Boletim Técnico

CDX-3167/3177

Númer 11/00

CORREÇÃO DE PEÇA

Pg. 28

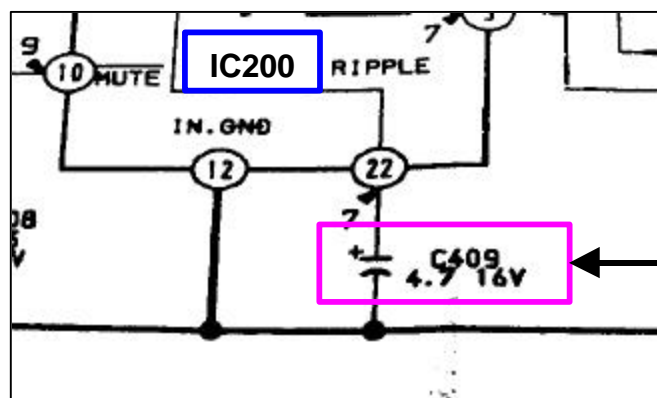
- Houve erros nos descrição e código de peça conforme abaixo relacionado .
- Favor corrigir no Manual de Serviço.

Errado

Ref.No.	Código	Descrição
C409	1-126-163-11	ELECT 4.7uF 20% 50V

Correto

Ref.No.	Código	Descrição
C409	1-124-255-61	ELECT 1.0uF 20% 50V

Corrigir para 1.0 50V
